Ведомость чертежей основного комплекта

Изменение 1 внесено на основании замечаний Госстройэкспертизы и разрешения на внесение изменений №86-25 от 10.02.25, выданных Государственным предприятием "НИИ Белгипротопгаз".

5.4-24.253-ЭМ						5			
Модернизация узла учета газорегуляторного пункта производственной базы Белорусской АЭС, расположенного по адресу: Островецкий район, Ворнянский с/с									
1	5	-	86-25		02.25	ГРП	С	1	5
Разработал	Луцинский			11.24					
Проверил	Шпилея			11.24					
ГИП	Каленик			11.24					
Н.контр.	Шпилея			11.24	Общие данные				
Утвердил	Сайко			11.24

Изм.					Дата			Лист			Листов			
1	-	Нов.	86-25	02.25	02.25			5			5			
Разработал	Шилевич	Проверил	Шилевич	02.25	ГРП			С			5			
Исполнил	Сайко	02.25	02.25			План с расположением элементов молниезащиты и зоной защиты двойного стержневого молниеотвода М1-М2.			ВЭЛГИПРОГАЗ			Формат А3

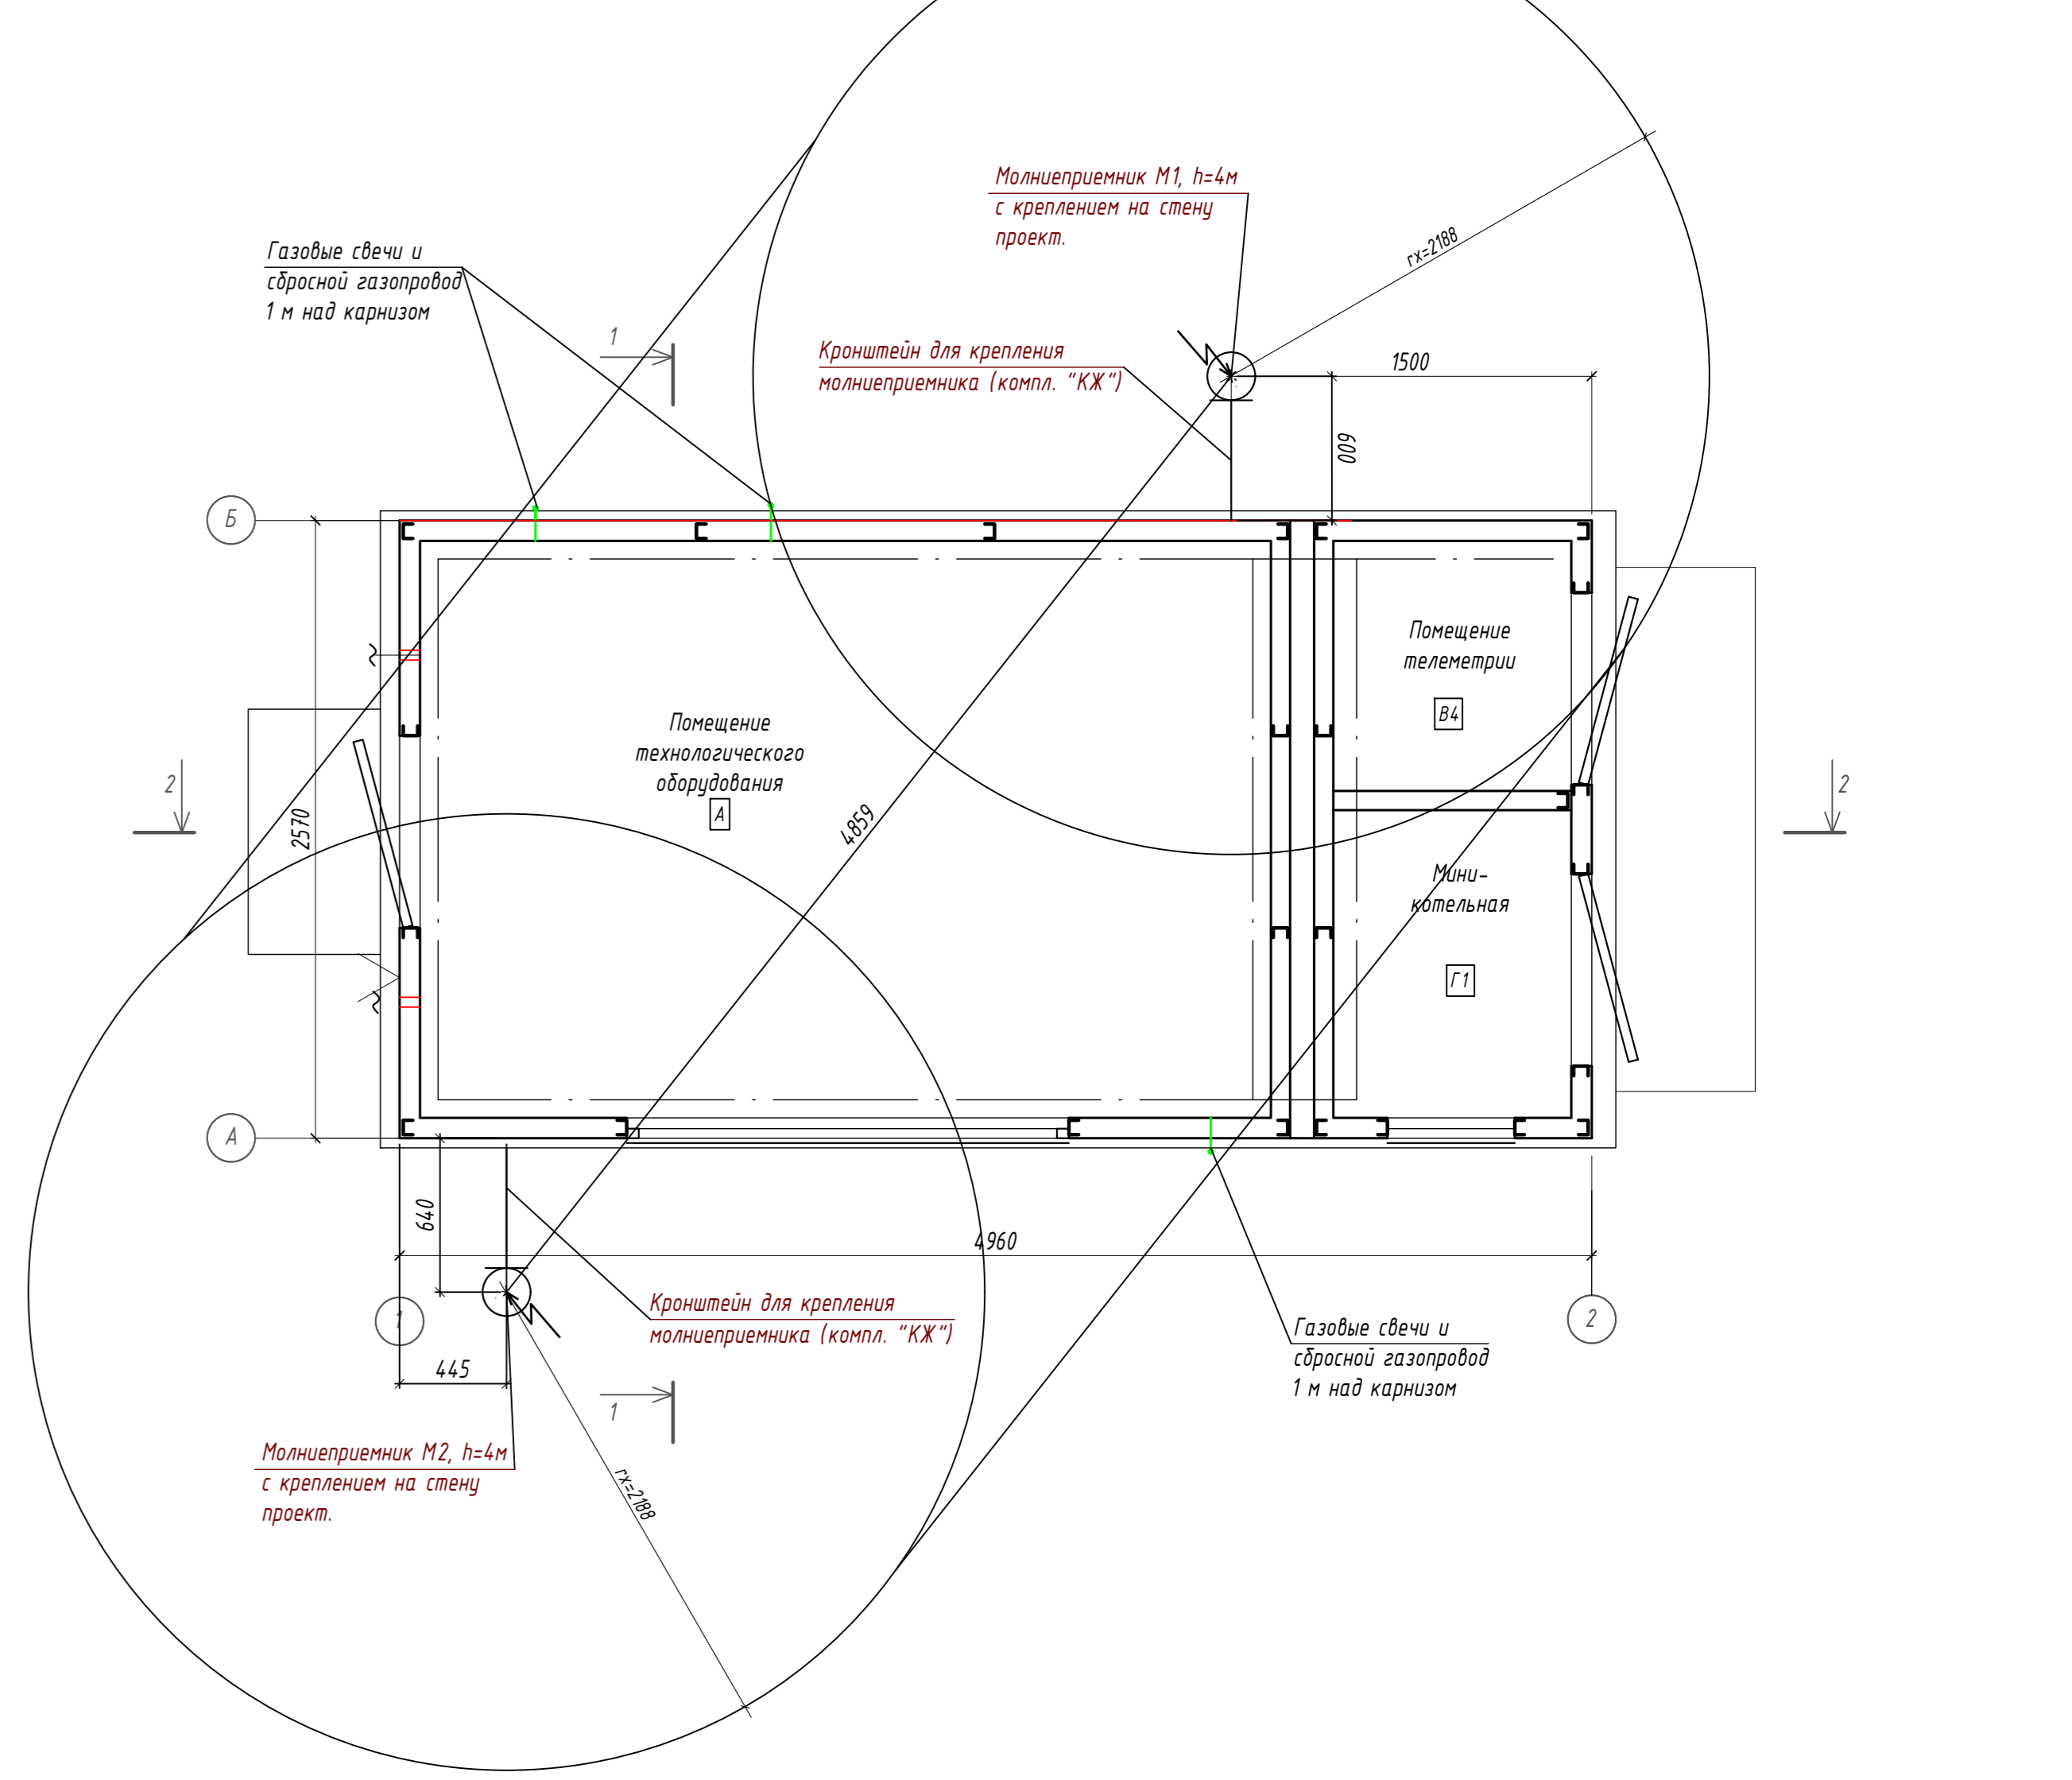
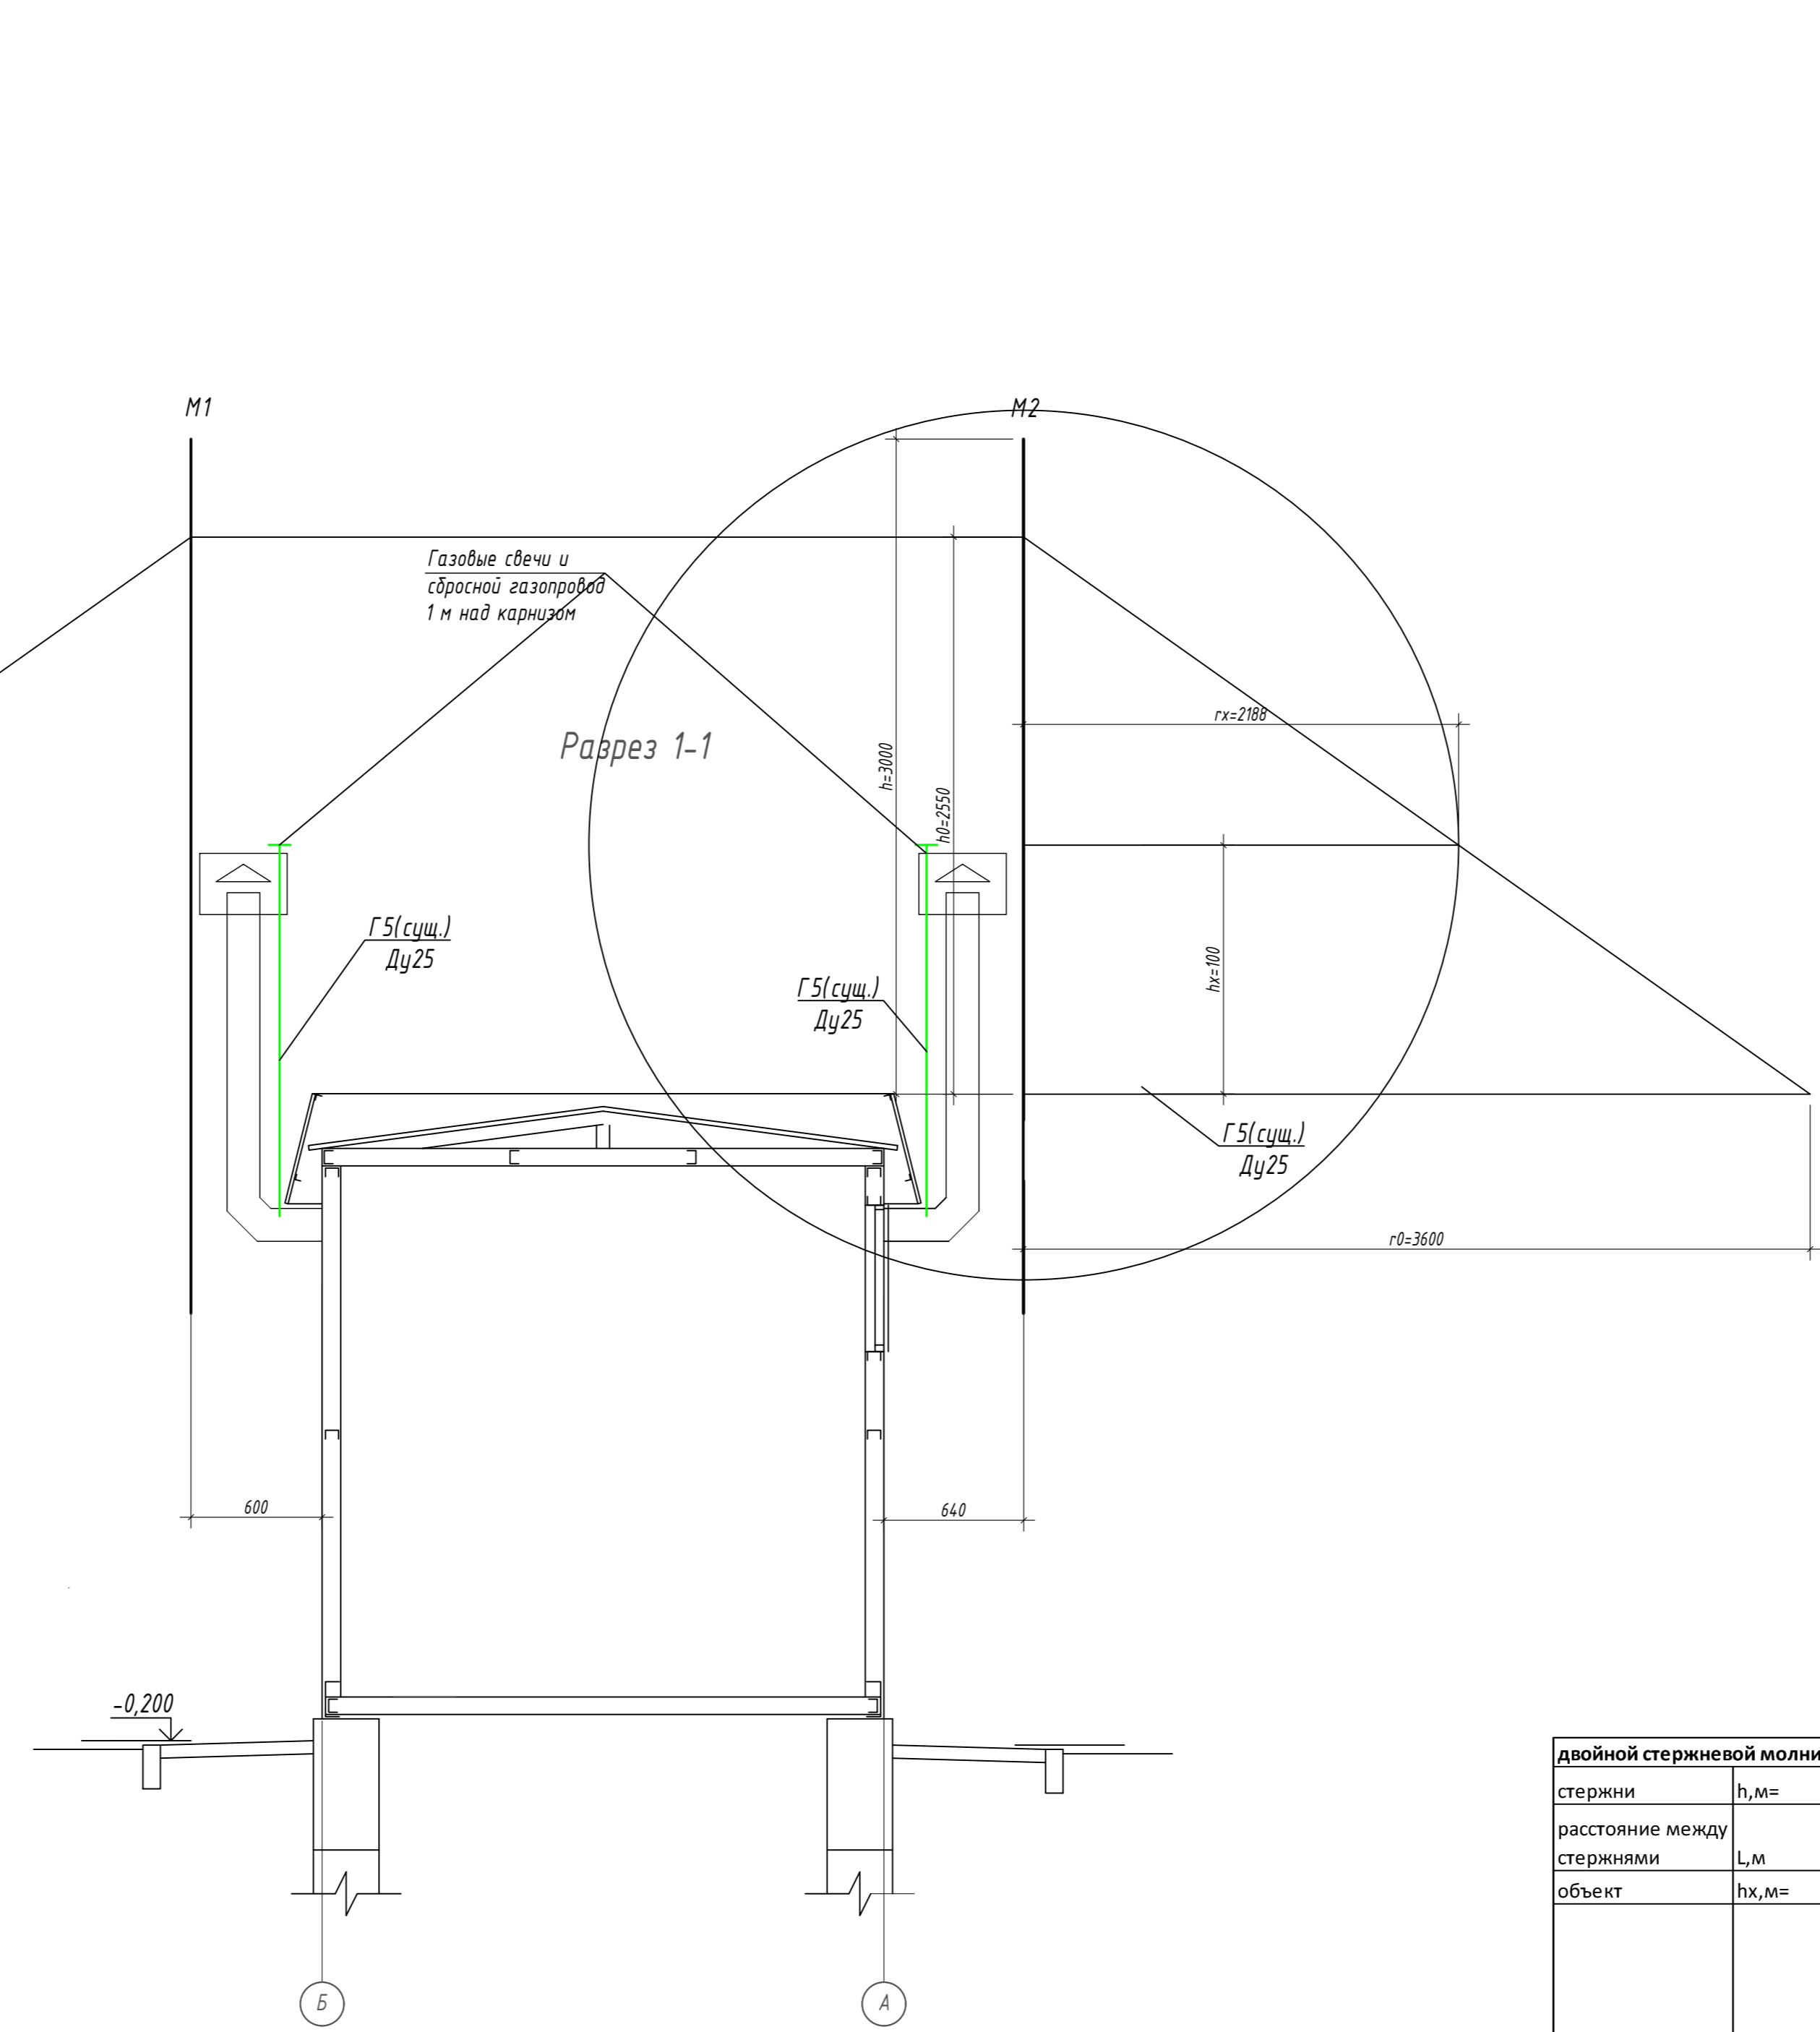
Учитывая характеристики вышеуказанного здания, принят II уровень молниезащиты. В качестве внешней СМЗ ГРП, отведения тока молнии от точки поражения до земли и рассредоточения его в землю запроектированы два молниеприемника на стене здания высотой 4,0 м каждый, являющиеся двойным стержневым молниеотводом, соединенным с существующим наружным искусственным заземлителем.

Для внутренней молниезащиты проектом предусмотрена установка УЗИП комбинированного типа I+II.

двойной стержневой молниеотвод									
стержни	h, м=	3							
расстояние между стержнями	L, м	4,85							
объект	hх, м=	1,0							
надежность защиты	Высота молниеотвода h, м	Максимальное расстояние, на котором молниеприемники будут друг с другом взаимодействовать Lmax, м	Расстояние на котором не будет провиса в центре LO, м	Высота конуса, h0, м	Радиус конуса, r0, м	Высота зоны в центре hс, м	Максимальная полуширина зоны гх, м	Расстояние на которое каждый молниеприемник действует на другой Lх, м при hх>hс	Ширина горизонтального сечения в центре гсх, м
	0,9 от 0 до 100	17,25	7,5	2,55	3,6	2,55	2,188235294	2,425	2,188235294
